| 伏迈对应图号 | XTA2682AGG        | 确认   | 生吴毅 |

|    |    |                     |  |  |  |  |  |  |  | CC 关键特性 |            |          |     |          | 安全钳 |            |       |       |     |    |

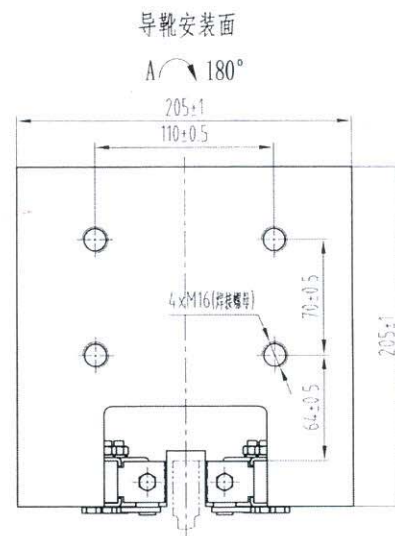
| ③  | 1  | 导轨导向面宽16mm改为15.88mm |  |  |  |  |  |  |  | 宋剑      | 2023.10.27 | 审核       | 刘刚  | 23.10.27 |     |            |       |       | 1:3 |    |
